## RELATÓRIO TÉCNICO DE FISCALIZAÇÃO DE ACOMPANHAMENTO N. 190/2019 - RTFA

Fiscalização de acompanhamento aos  
Reservatórios de Água de Igrejinha/RS.

Unidade fiscalizada: Reservatórios de água de Igrejinha/RS.

## PARECER DA FISCALIZAÇÃO REFERENTE À NC-2

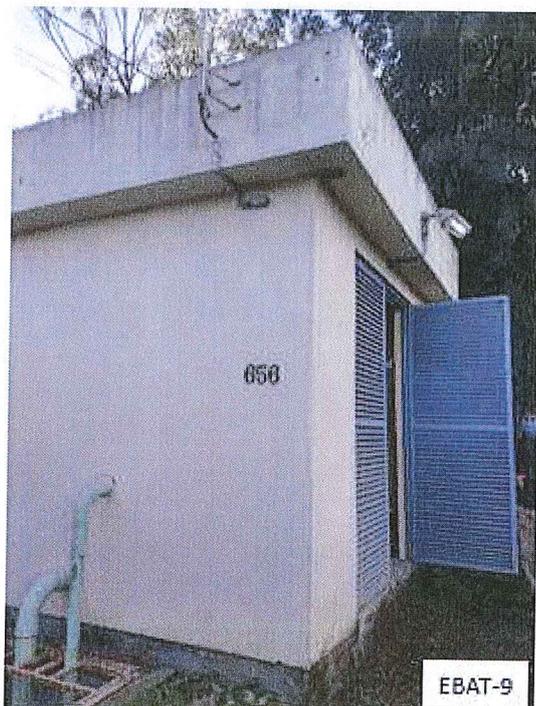
<b>Local/Unidade:</b> EB-2 (Correção: EBAT-9 Imigração)
<b>Constatação:</b> Elevatória sem identificação. Para promover a transparência de suas ações, a colocação de placa explícita aos munícipes a importância daquela instalação/edificação.
<b>NC:</b> Inexistência de placa da concessionária com identificação da elevatória, informando que aquela é uma área destinada ao abastecimento público.
<b>Manifestação da CORSAN:</b> Em processamento. US deverá providenciar. Ação: A Unidade de Saneamento irá confeccionar placas de identificação para os reservatórios citados acima.
<b>Prazo solicitado pela CORSAN para solucionar a NC:</b> junho/2020.
<b>Status da NC durante fiscalização de acompanhamento:</b> ( ) Solucionada <b>(X) Não solucionada</b> ( ) Parcialmente solucionada
<b>Parecer:</b> Correção: a NC trata-se da EBAT-9 Imigração. Como não foi solucionada, esta não conformidade migrará para o processo n. 43/2020 – TNC (NC 24), sendo considerada reincidente.

## PARECER DA FISCALIZAÇÃO REFERENTE À NC-3

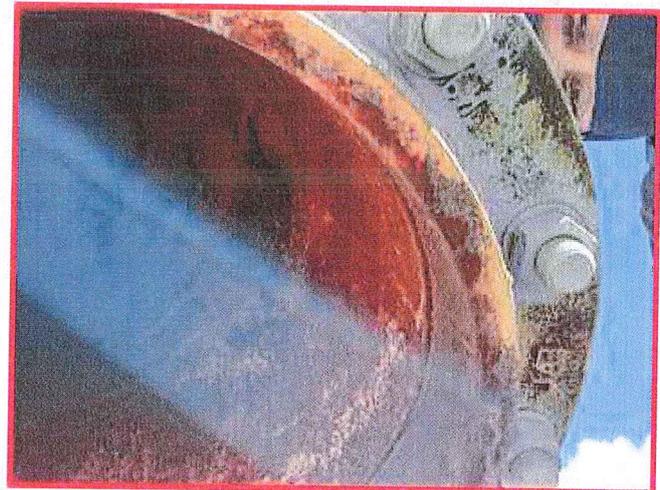
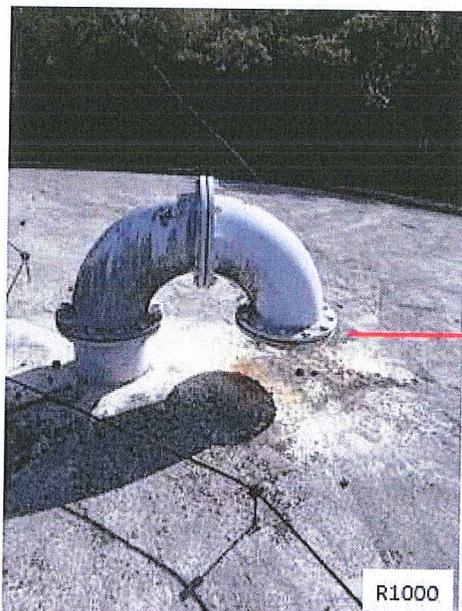
<b>Local/Unidade:</b> R-1000
<b>Constatação:</b> Tubulação de ventilação sem tela de proteção.
<b>NC:</b> Ventilação do reservatório sem tela de proteção.
<b>Manifestação da CORSAN:</b> Em processamento. Deverá ser providenciado. Ação: Instalar telas de proteção nas tubulações de ventilação.
<b>Prazo solicitado pela CORSAN para solucionar a NC:</b> junho/2020.
<b>Status da NC durante fiscalização de acompanhamento:</b> ( ) Solucionada (X) Não solucionada ( ) Parcialmente solucionada
<b>Parecer:</b> Como não foi solucionada, esta não conformidade migrará para o processo n. 43/2020 – TNC (NC 25), sendo considerada reincidente.

## PARECER DA FISCALIZAÇÃO REFERENTE À NC-4

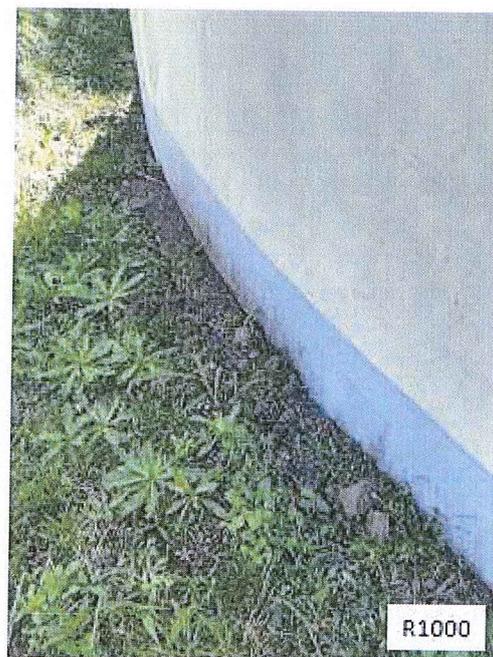
<b>Local/Unidade:</b> R-1000
<b>Constatação:</b> Água acumulada na base do reservatório.
<b>NC:</b> Deixar de realizar a conservação e manutenção preventiva de unidade do sistema público de saneamento, além de criar ambiente propício para proliferação de vetores.
<b>Manifestação da CORSAN:</b> Feito escoamento da água acumulada.
<b>Prazo solicitado pela CORSAN para solucionar a NC:</b> Realizado.
<b>Status da NC durante fiscalização de acompanhamento:</b> <input checked="" type="checkbox"/> Solucionada <input type="checkbox"/> Não solucionada <input type="checkbox"/> Parcialmente solucionada
<b>Parecer:</b> De acordo com o gestor, foi realizada melhorias na drenagem do terreno do reservatório e no terreno vizinho, de onde estava escoando água de chuva. Durante fiscalização de acompanhamento, sem água acumulada na base do reservatório. Não conformidade encerrada.

## PARECER DA FISCALIZAÇÃO REFERENTE À NC-5

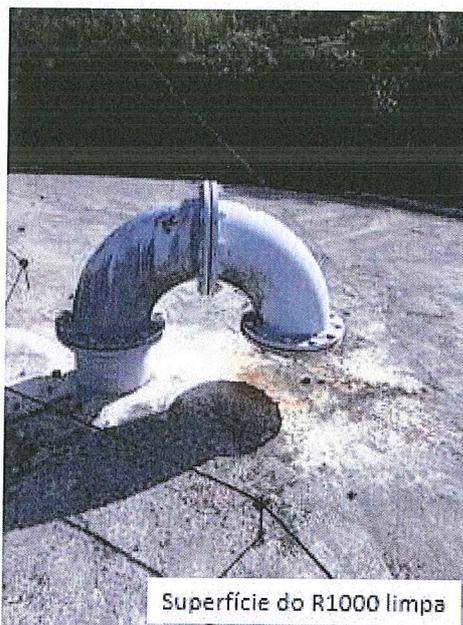
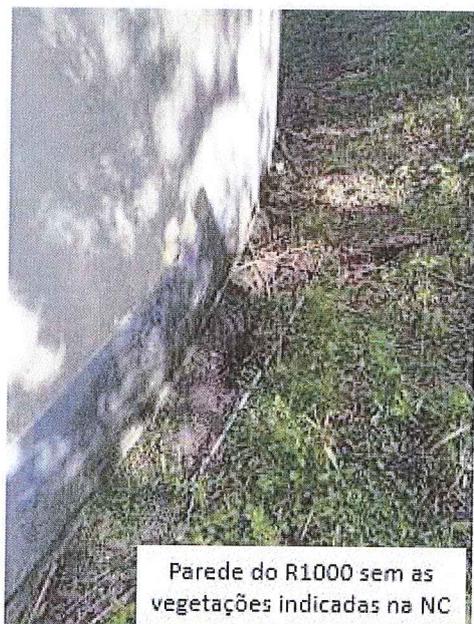
<b>Local/Unidade:</b> R-1000
<b>Constatação:</b> Presença de vegetação na superfície e junto a parede do reservatório.
<b>NC:</b> Deixar de realizar a conservação e manutenção preventiva de unidade do sistema público de saneamento.
<b>Manifestação da CORSAN:</b> Em processamento. Unidade de Saneamento irá providenciar a limpeza e remoção da vegetação.
<b>Prazo solicitado pela CORSAN para solucionar a NC:</b> junho/2020.
<b>Status da NC durante fiscalização de acompanhamento:</b> <input checked="" type="checkbox"/> Solucionada <input type="checkbox"/> Não solucionada <input type="checkbox"/> Parcialmente solucionada
<b>Parecer:</b> A vegetação na superfície e na lateral do reservatório foram retiradas. Não conformidade encerrada.

## PARECER DA FISCALIZAÇÃO REFERENTE À NC-6

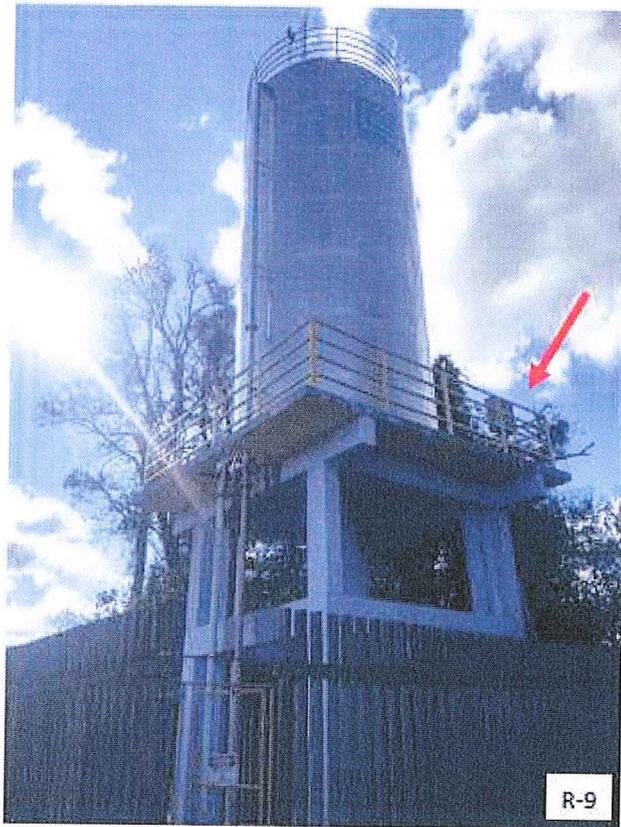
<b>Local/Unidade:</b> EB-2 (Correção: EBAT-9 Imigração), R-500
<b>Constatação:</b> Presença de vegetação nas caixas de manobra.
<b>NC:</b> Deixar de realizar a conservação e manutenção preventiva de unidade do sistema público de saneamento.
<b>Manifestação da CORSAN:</b> Em processamento. Unidade de Saneamento irá providenciar a limpeza e remoção da vegetação.
<b>Prazo solicitado pela CORSAN para solucionar a NC:</b> junho/2020.
<b>Status da NC durante fiscalização de acompanhamento:</b> <input checked="" type="checkbox"/> Solucionada <input type="checkbox"/> Não solucionada <input type="checkbox"/> Parcialmente solucionada
<b>Parecer:</b> Correção: a NC trata-se da EBAT-9 Imigração. A caixa de manobra da EBAT-9 estava limpa, já a caixa de manobra do R500 com presença de vegetação, porém percebe-se que foi realizada limpeza recentemente. Não conformidade encerrada.
